**Estudio de Impacto Ambiental Categoría II**

**“La Valdeza Etapa 6”**

**SEGUNDA INFORMACIÓN  
ACLARATORIA**

Como parte de este proceso de evaluación, mediante la nota **DEIA-DEEIA-AC-0205-0711-2023** de 07 de Noviembre de 2023, la DEIA del MiAmbiente solicita, por segunda ocasión, al promotor una aclaración de la información contenida en el EsIA del mencionado proyecto.

**3.5 Plano: PLANTA DE TOPOGRAFÍA – EsIA – ETAPA VI (Escala 1:850), con las fuentes hídricas del proyecto, indicando el ancho del cauce y el área de protección respectiva.**

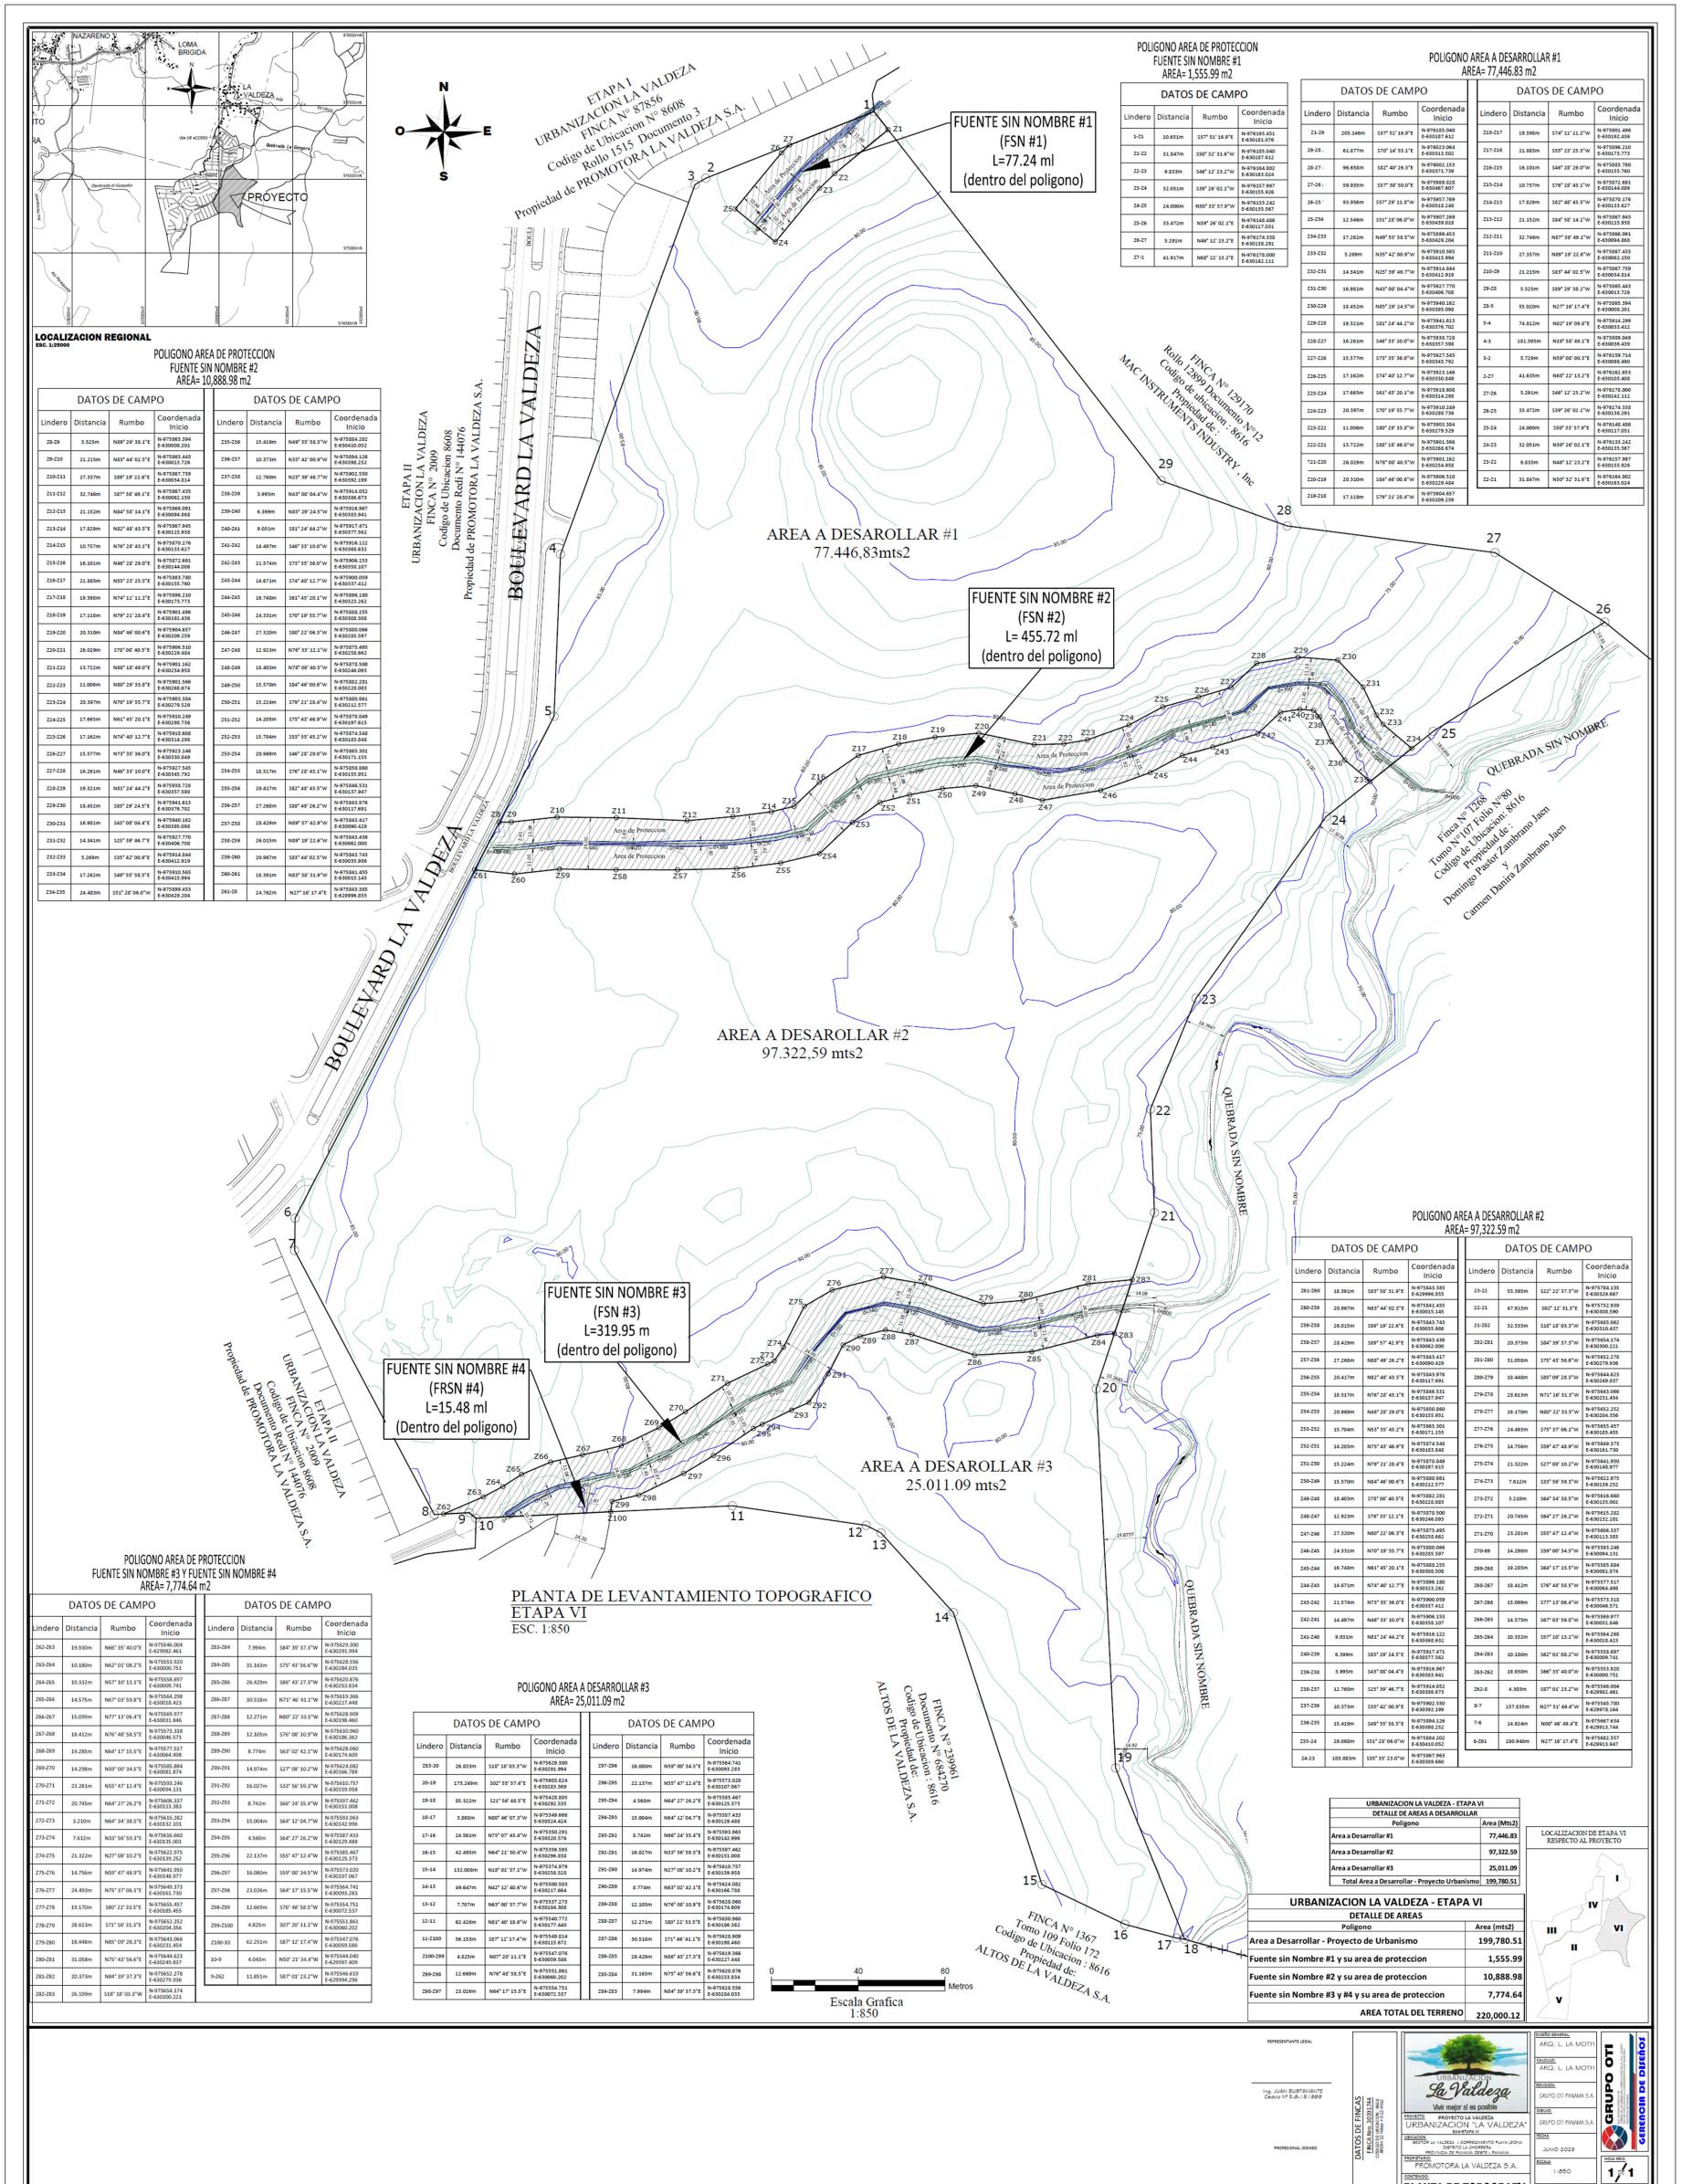
- b. **Aportar plano** donde se indique el ancho del cauce de la fuente hídrica donde se establezca el área de protección con sus respectivas coordenadas de tal manera que cumpla con lo establecido en la Ley 1 de 3 de Febrero de 1994 (Ley Forestal) y Decreto Ejecutivo 55 de 1973 por el cual se Reglamentan las Servidumbres en Materia de Aguas donde indica en su capítulo I, artículo 5.

**Respuesta:** Ver plano **PLANTA DE TOPOGRAFÍA – EsIA – ETAPA VI** (Escala 1:850), con las fuentes hídricas del proyecto, indicando el ancho del cauce y el área de protección respectiva en la sección de Anexos.
